Fv118 Ny Sarpsbru

Utvidet kontroll - kontrollrapport -
Materialparameterrapport

Rapporten omhandler uavhengig kontroll PKK3 av materialparameterrapport for Ny Sarpsbru i Sarpsborg kommune. Geoteknisk prosjekterende er Multiconsult.

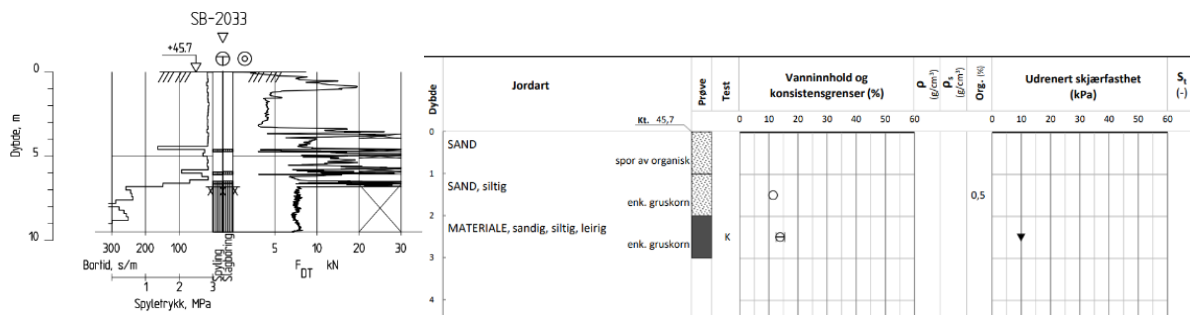
Hvor går grensen for bruk av de forskjellige tolkningene av CPTU?

Utførte CPTU-sonderinger viser at den udrenerte skjærfastheten varierer stort i området, med flere faste og bløte lag spredt rundt i området. Vi har i første revisjon av materialparameterrapporten lagt oss på en noe konservativ linje.

I forbindelse med SHANSEP-vurderinger er verdier for α og m basert på laboratorieforsøk på høykvalitets-blokkprøver, og de tradisjonelle CPTu-korrelasjonene er også å anse som «peak-verdier» for udrenert skjærfasthet. Det er ikke mulig å dra en enkel konklusjon på hvilke korrelasjoner som skal benyttes, da det er flere faktorer som spiller inn. Hvilke verdier som skal benyttes vil derfor måtte vurderes individuelt for hver enkelt CPTU.

For eksempel, for sonderinger der poretrykksresponsen er særdeles dårlig kan verken korrelasjoner basert på Δu eller Bq benyttes. For enkelte korrelasjoner er det også gjort en egen vurdering av bæreevnefaktoren Nkt, dette fordi Nkt i CPTu-regnearket utledes fra Bq.

I denne revisjonen av materialparameterrapporten er det for tilfeller hvor det er oppnådd dårlig anvendelsesklasse eller det har oppstått sug bak sonden, i stor grad benyttet SHANSEP-analyse for å bestemme en aktiv skjærfasthet for den aktuelle sonderingen.
